Сто пятьдесят пятая сессия

**Соглашение 1958 года – Рассмотрение проектов поправок
к действующим правилам, представленных GRE**

Предложение по дополнению 7 к Правилам № 99 (газоразрядные источники света)

Представлено Рабочей группой по вопросам освещения и световой сигнализации*

Рис. 1 – Категория D5S – Цоколь PK32d-[7]

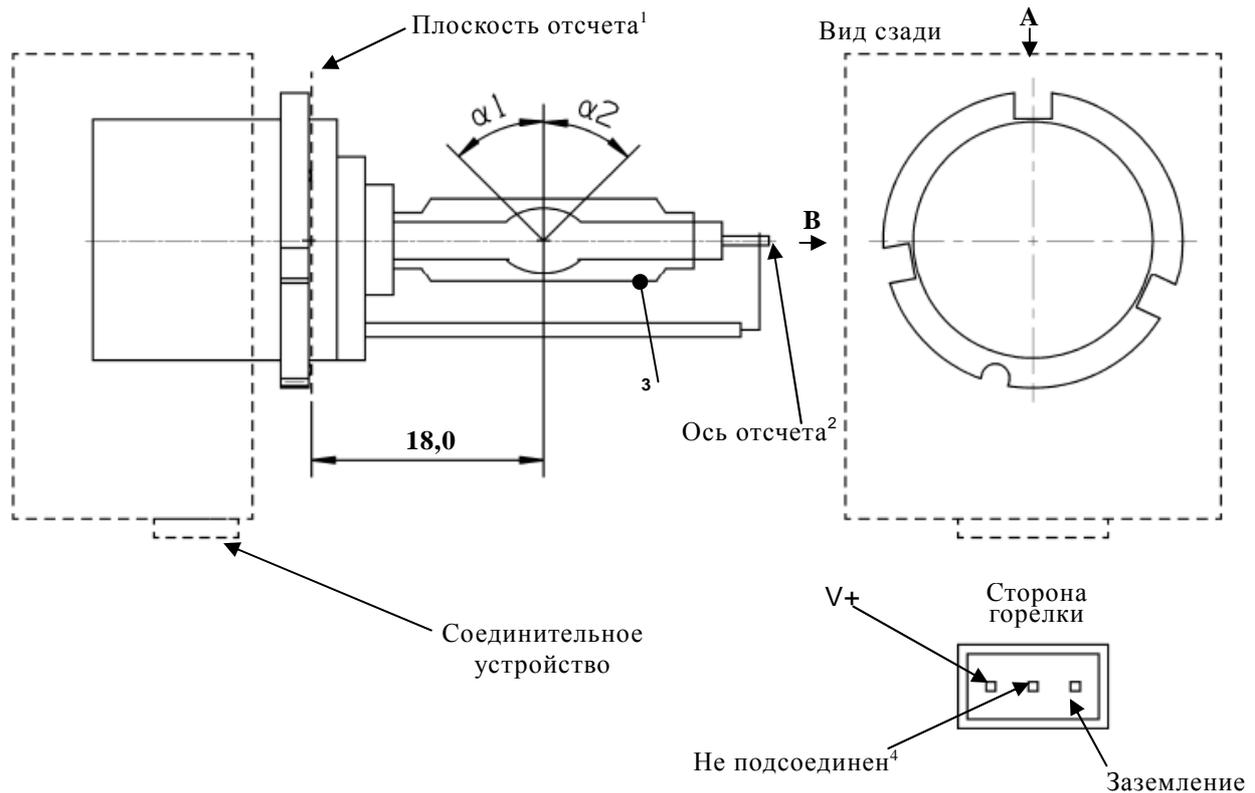
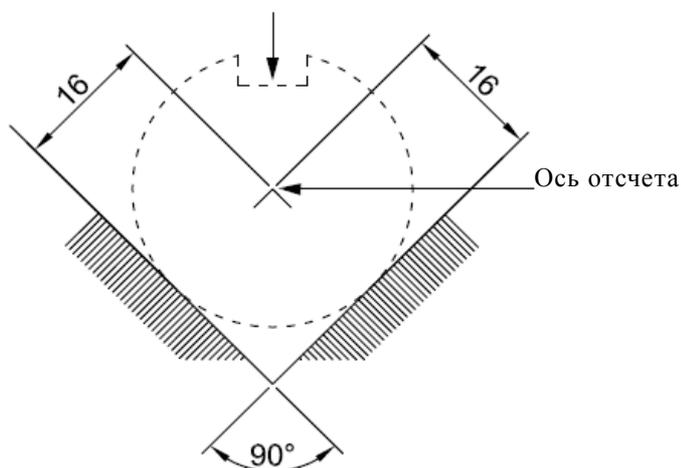
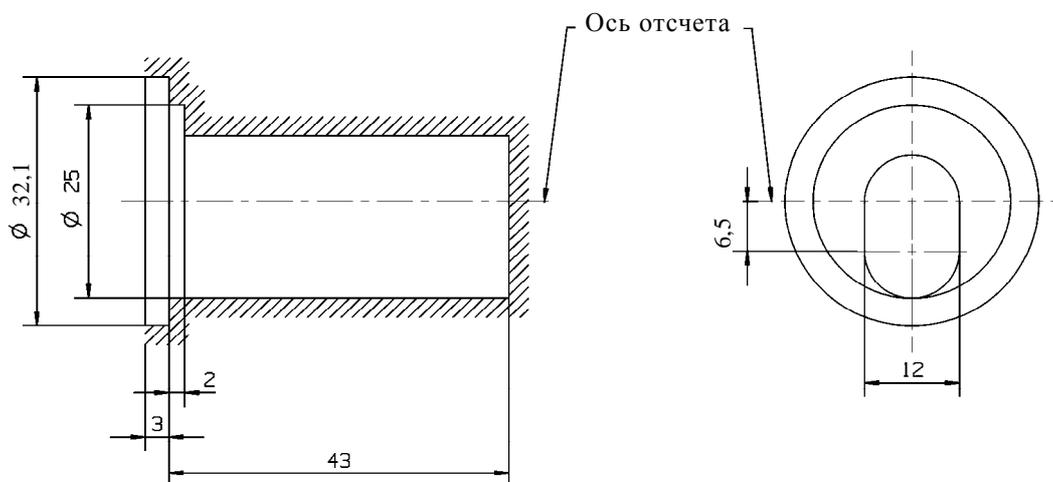
Включить новые спецификации D5S/1-5, D6S/1-5 и D8S/1-5 после спецификации DхS/6 следующего содержания:

- ¹ Плоскость отсчета проходит по поверхности патрона, на которую опираются три упора цокольного кольца.
- ² См. спецификацию D5S/2.
- ³ При измерении на расстоянии 18,0 мм от плоскости отсчета по отношению к средней точке внутренней колбы максимальный эксцентриситет внешней колбы должен составлять 1 мм.
- ⁴ Факультативный штырьковый вывод.

¹ Ось отсчета перпендикулярна плоскости отсчета и проходит через точку пересечения двух параллельных линий, как показано на рис. 2.

² Стеклаянная колба и держатели не должны выходить за пределы внешнего контура, как показано на рис. 3. Внешний контур представляет собой окружность, в центре которой находится ось отсчета.
